Mission régionale d'autorité environnementale  
**Grand Est**

**Avis délibéré sur le projet de création  
d'une carrière alluvionnaire  
à Rosnay-l'Hôpital et Perthes-lès-Brienne (10),  
porté par la société BCM Granulats**

n°MRAe 2022APGE150

Nom du pétitionnaire	BCM Granulats
Communes	Rosnay-l'Hôpital et Perthes-lès-Brienne
Département	Aube (10)
Objet de la demande	Création d'une carrière alluvionnaire
Date de saisine de l'Autorité environnementale	11/10/2022

**Figure 2 - Plan de phasage et servitudes liées aux lignes électrique et aux zones humides.**

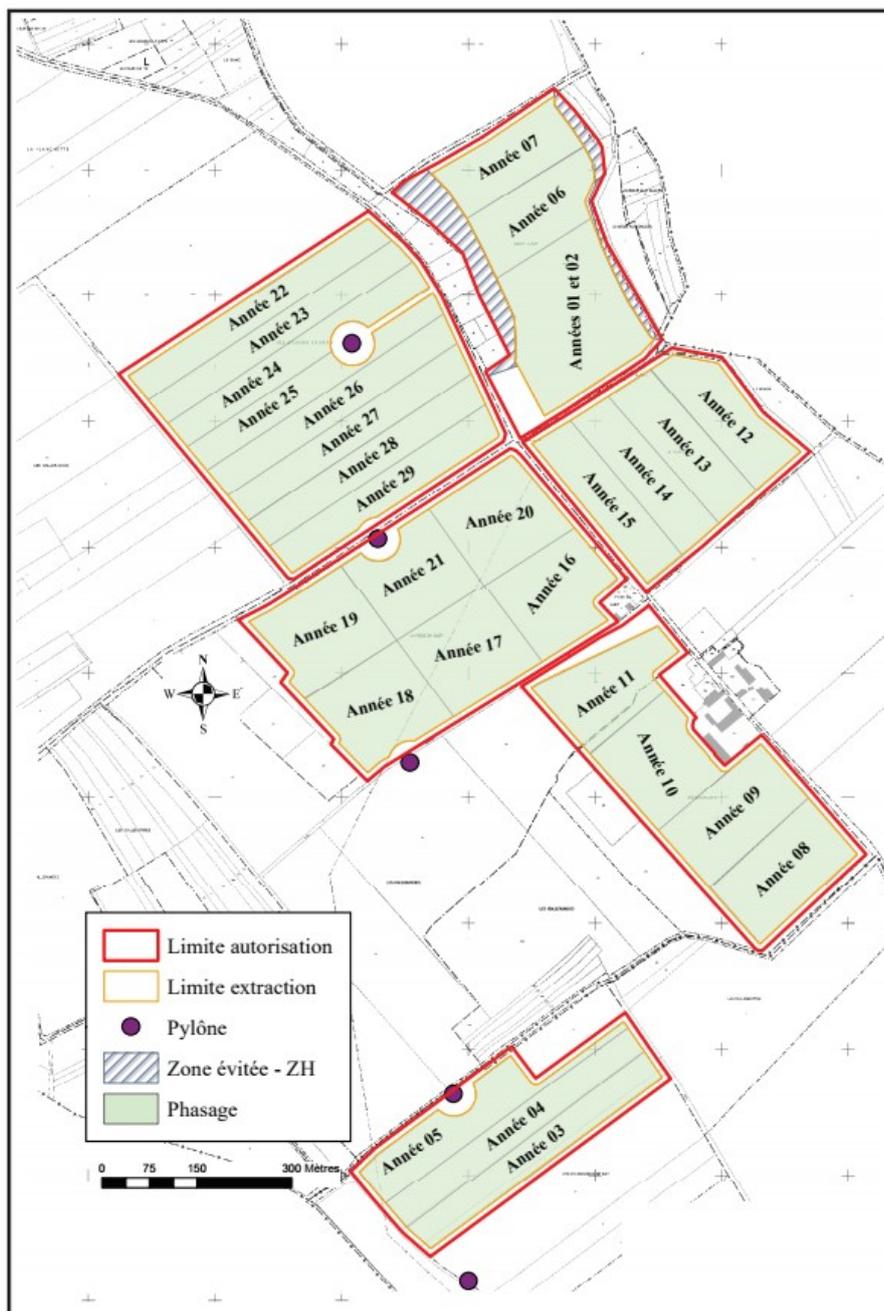
À noter toutefois que le piézomètre pz1 serait plus judicieusement positionné à l'ouest de la parcelle ZA7 plutôt qu'à l'est, afin d'être en aval hydrogéologique du site plutôt qu'en amont.

***Au vu la position sensible du site en amont hydraulique des captages publics d'alimentation en eau potable de Lassicourt et des impacts du projet en matière de hauteur de la nappe, l'Ae recommande que la surveillance de la nappe consiste a minima à des mesures semestrielles (en hautes et basses eaux) des niveaux d'eau et de sa qualité pour chaque piézomètre.***

***Elle recommande également de prévoir des mesures de gestion pour prévenir toute difficulté constatée en termes de pollution constatée ou de remontée de nappe non maîtrisée.***

### Plan initial de réaménagement du site (2021) :

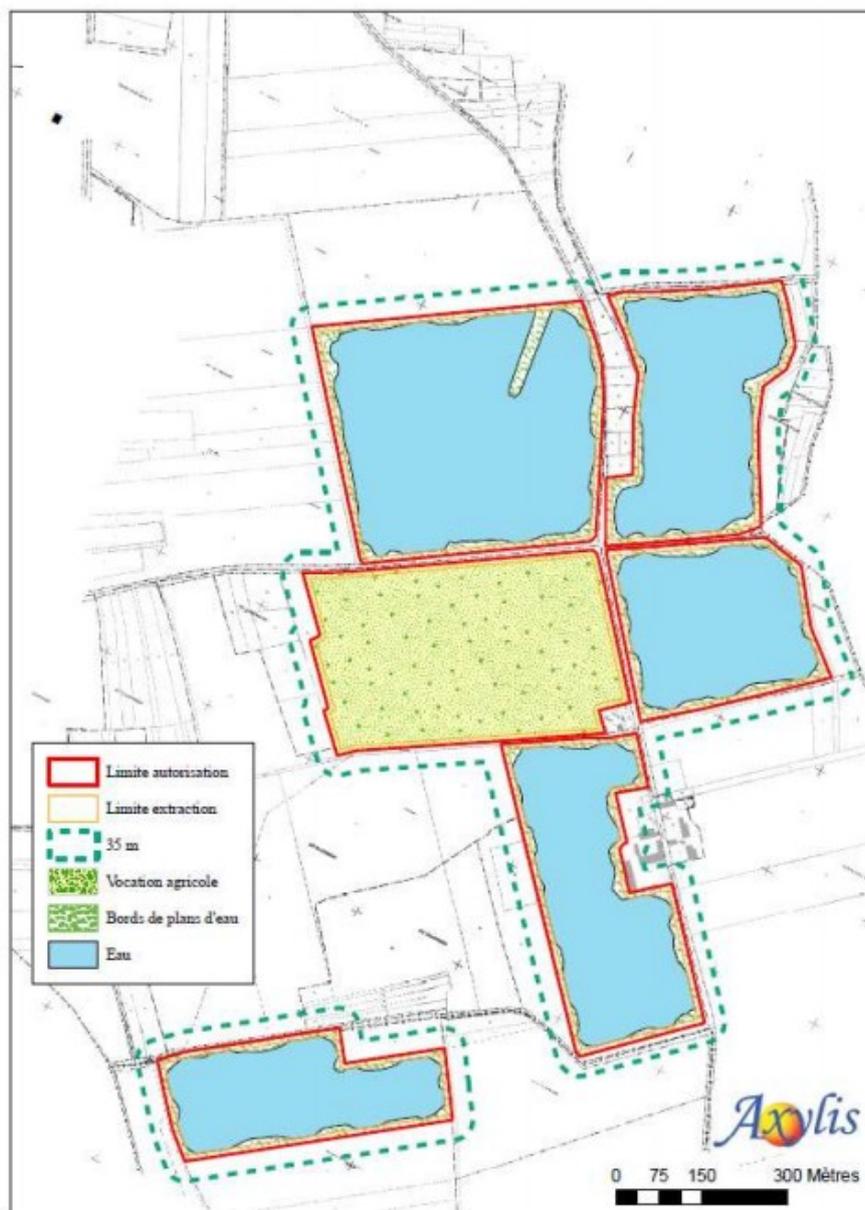
L'Ae relève que, d'après les premiers plans de réaménagement du site (en 2021), il n'était pas prévu de combler l'ensemble des carrières par des déchets inertes et qu'un projet initial prévoyait de diversifier les habitats naturels après exploitation avec le maintien de surfaces en eau libre.

Le PNR de la Forêt d'Orient recommande fortement de privilégier le réaménagement proposé en 2021, c'est-à-dire en évitant le comblement total des carrières par des déchets inertes.

**L'Ae réitère ses observations du paragraphe 2.2. et recommande à l'exploitant de compléter son dossier par une analyse comparative des modalités de réaménagement.**
